IBERDROLA DISTRIBUCIÓN ELÉCTRICA

ASUNTO: Subsanción Expediente IA16/01507

Iberdrola Distribución Eléctrica, S.A., dentro de los planes de mejora de su infraestructura eléctrica, tiene proyectado realizar una mejora del servicio eléctrico en los TT.MM de Pueblonuevo de Miramontes y Villanueva de la Vera, mediante la instalación descrita en el **NUEVA LAMT DE CIERRE, DE 20 KV, ENTRE LA L- "ALDEA TUDAL" DE LA STR 'MADRIGAL DE LA VERA' CON LA L- "RIEGOS DE TIETAR" DE LA STR 'NAVALMORAL DE LA MATA', EN LOS TT.MM. DE PUEBLONUEVO DE MIRAMONTES Y VILLANUEVA DE LA VERA (CÁCERES).**

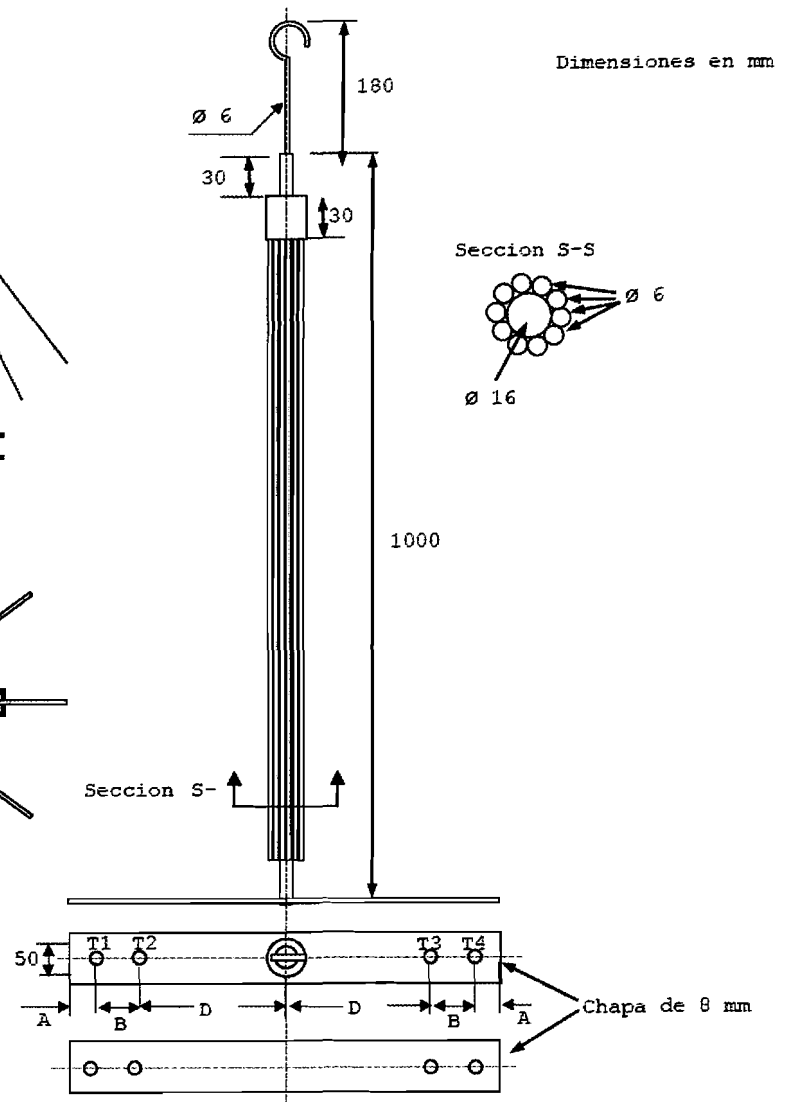
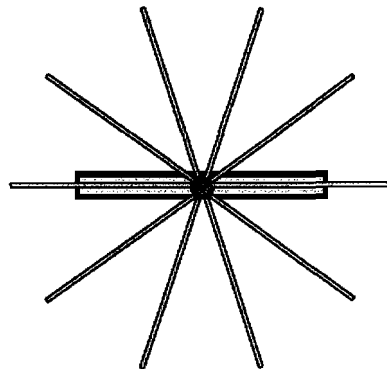
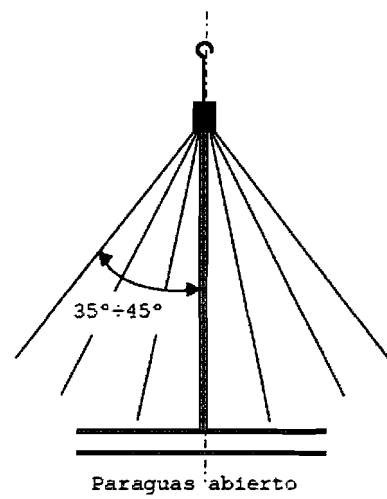
- e) En el escrito nos piden si se instalarán disuasores antiposadas, que tipo y donde:

De entre las medidas preventivas anti-nidificación propuestas, se propone la colocación sobre los apoyos, de sendos dispositivos disuasorios de nidificación, con probada eficacia, que se acordará con la Dirección General de Medio Ambiente de forma previa a la ejecución de las instalaciones proyectadas.

En los presupuestos del proyecto técnico, se contempla la colocación de 12,00 unidades de conjunto antinido para torres metálicas, siendo este número porque también se ha considerado los apoyos existentes a los que conectamos.

El tipo de conjunto anitinido, se encuentra recogido en las normas internas de Iberdrola Distribución Eléctrica, S.A.U. con código NI 52.59.02, se trata del paraguas metalico PAME que podrá colocarse en los angulares de las crucetas de las torres de celosía.

Estos elementos responderán al diseño de la figura adjunta:
